**SAGE Drac / Romanche, Enquête Publique, Mairie de 38450, VIF
jeudi 31 mai 2018**

En réunion d'élus d'Herbeys, le lundi 28 mai 2018, il a été décidé de porter à la connaissance du Commissaire Enquêteur du SAGE Drac / Romanche les éléments suivants :

Ce document essentiel est le guide méthodologique édité par le bureau de la CLE DRAC / ROMANCHE, ainsi que son « schéma de conciliation de la neige de culture et de la ressource en eau, avec les milieux et les autres usages » et plus particulièrement son document N° 1 : Le domaine skiable de Chamrousse, document paru en août 2010.

PLAN N° 1

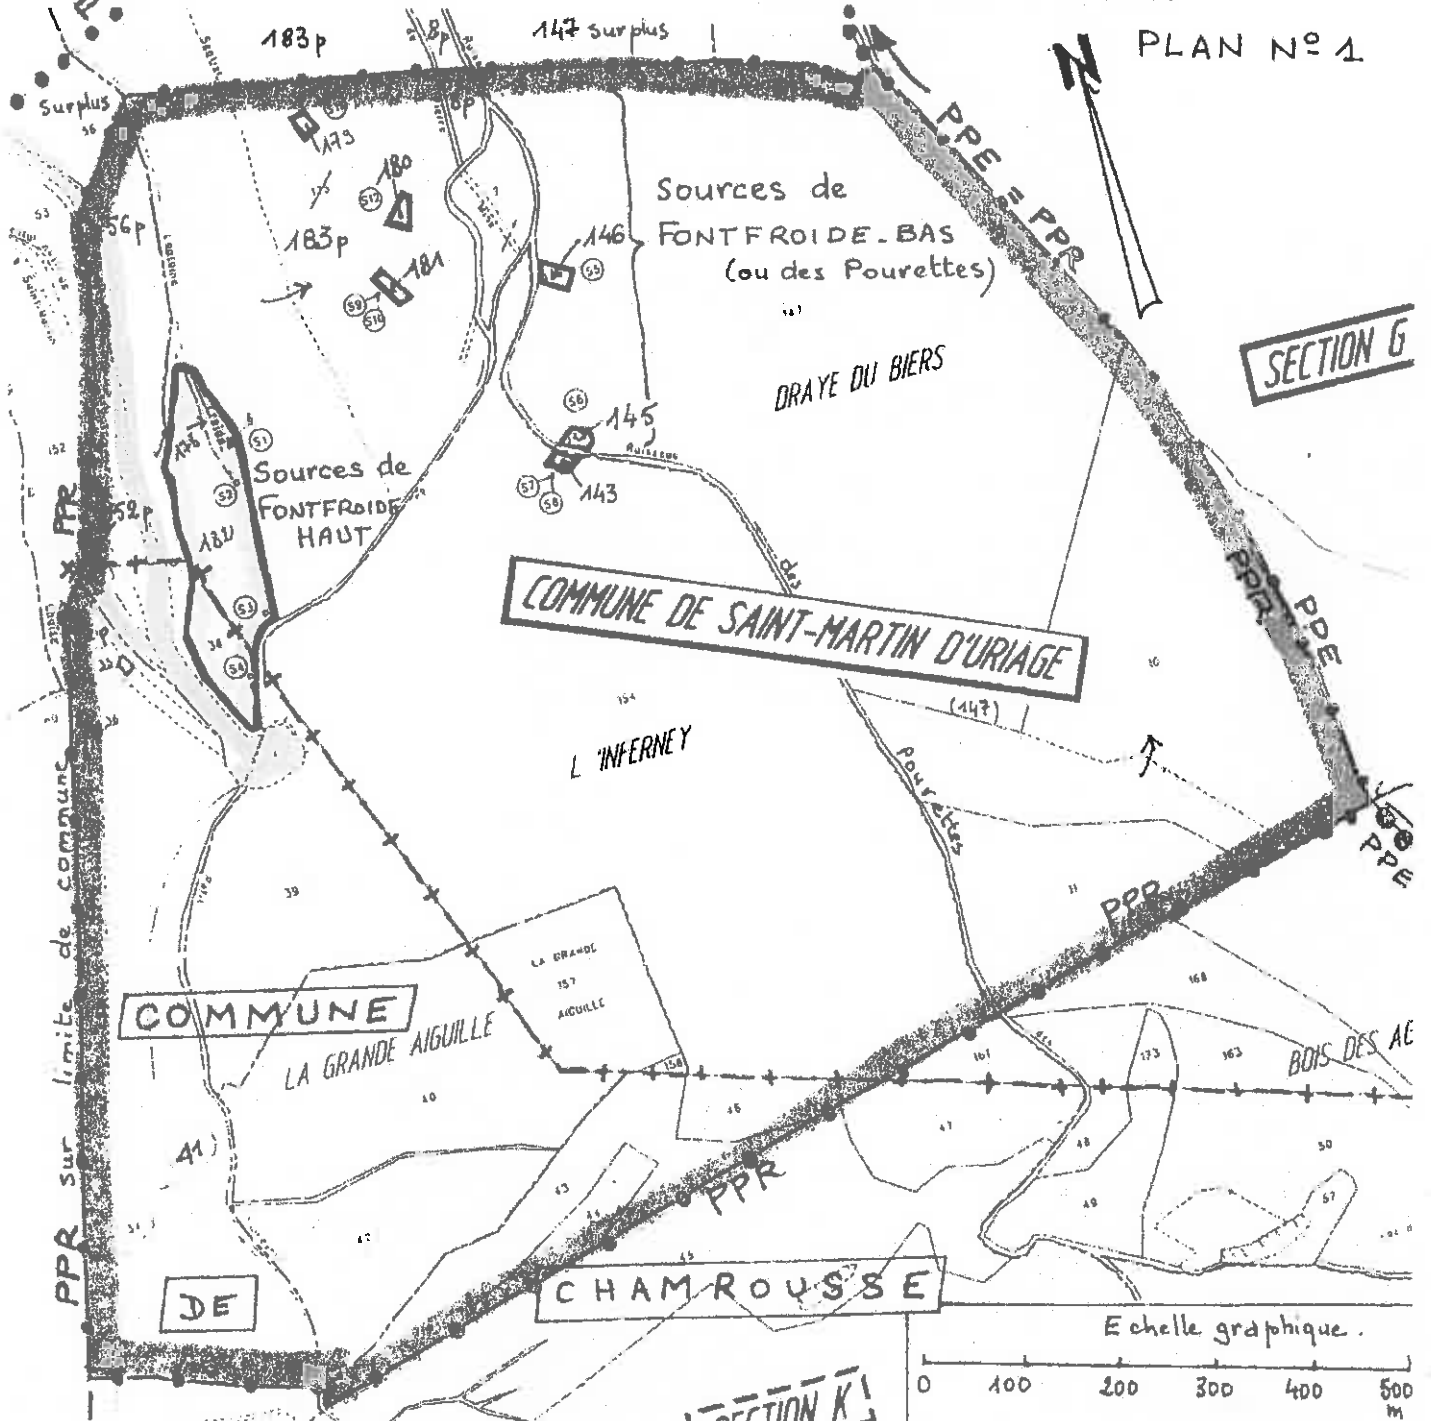
V.1 Zones protégées, 5^{ème} alinéa : « Les travaux, installations, activités, dépôts, ouvrages, aménagement ou occupation des sols susceptibles d'entraîner une pollution de nature à rendre l'eau impropre à la consommation humaine sont interdits dans le périmètre de protection rapprochée » section K du plan cadastral de Chamrousse, parcelles : N° 35,36,37,39,40,41,42,43,44, 46, toutes en totalité, et 34 en partie.

Et page 25 , 3^{ème} alinéa : « A l'intérieur du périmètre de protection éloignée de captages AEP, peuvent être réglementés les travaux, installations, activités, dépôts, ouvrages, aménagement ou occupation des sols qui, compte tenu de la nature des terrains, présentent un danger de pollution pour les eaux prélevées ou transportées ».

Section K du plan cadastral de Chamrousse, conformément au plan topographique annexé. (échelle 1/10.000e)

La carte de la page 24 illustre très clairement que les installations de neige artificielle SONT dans le périmètre de protection rapprochée et dans le périmètre de protection éloignée.

C'est pour ces raisons que nous demandons que les eaux du réservoir de la Grenouillère, potentiellement souillées par le lessivage et ruissellement des parkings et voies routières du secteur Recoïn, soient INTERDITES de repompage vers le lac des Vallons.
